COMUNE DI ALBAREDO D'ADIGE

**Controdeduzioni - Parere tecnico
- alle osservazioni pervenute**

Piano degli Interventi - Variante n. 8

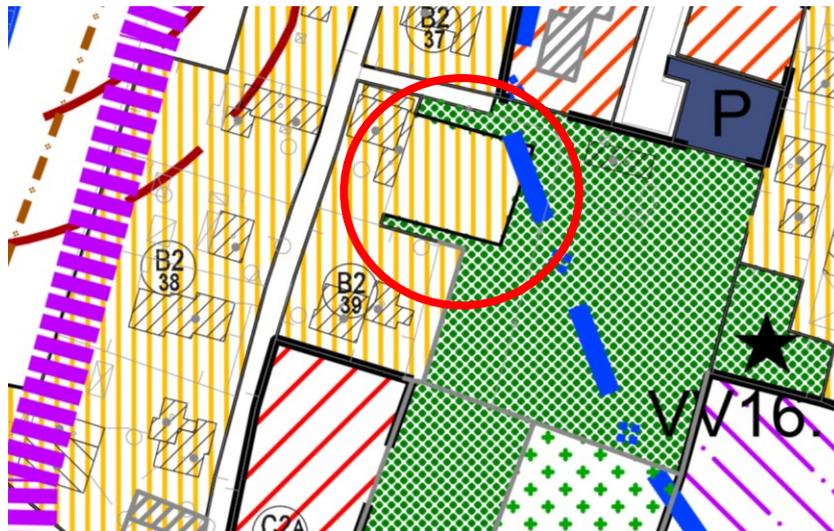
In riferimento alla riclassificazione di zona di cui alla manifestazione accolta n. 9, l'osservazione **CHIEDE** la trasformazione di ulteriori mq 220 di parte del lotto di proprietà (Fg. 9 mapp. n. 292) da verde privato a B di completamento.

La richiesta risulta accoglibile configurandosi come un perfezionamento della precedente demandando all'adeguamento finale degli elaborati della Variante il recepimento di tale riclassificazione.

ACCOLTA
